Smárahverfi - Nónhæð
Nónsmári 1-7 og 9-15
Breytt deiliskipulag

Umsögn

Kópavogi 13. maí 2022/ Umhverfissvið – skipulagsdeild / ss
Samþykkt /hafnað í skipulagsráði 16. maí 2022
Samþykkt /Hafnað í bæjarstjórn xx. maí 2022
málsnr. 2201276

Fylgiskjal 14.

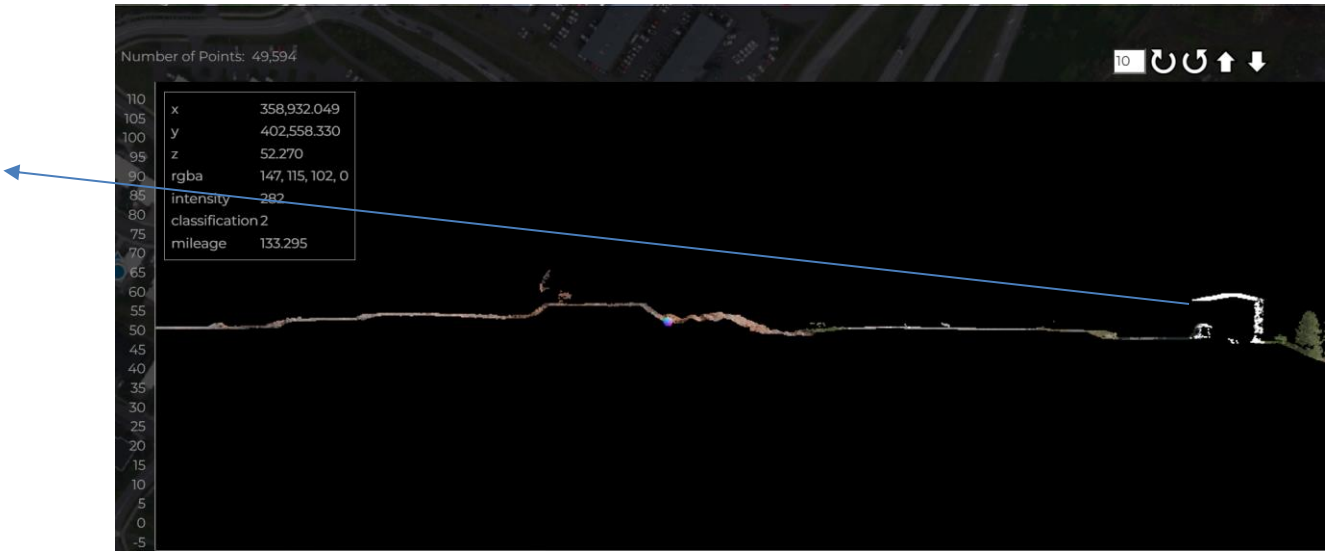
13.1
Skipulagsnefnd Garðabæjar gerir athugasemd við hækkun húsa um eina hæð þar sem að byggingar munu að öllum líkindum skyggja á útsýni úr íbúðum fjölbýlishúsa við Nónhæð í Garðabæ til norðurs.

Umsögn 13.1:
Sneiðingar í Nónhæð sýna að umrædd fjölbýlishús við húsagötuna Nónhæð liggja lægra í landi en fyrirhuguð byggð að Nónsmára 1-7 og 9-15. Ekki er því um útsýnisskerðingu til fjalla eða sjávar. Sökum fjarlægðar frá fjölbýlishúsum við Nónhæð að Nónsmára verður ekki mikil röskun á útsýni frá fjölbýlishúsum í Nónhæð nr. 1-6 og þá aðeins til himins. (sjá fylgiskj. 14)
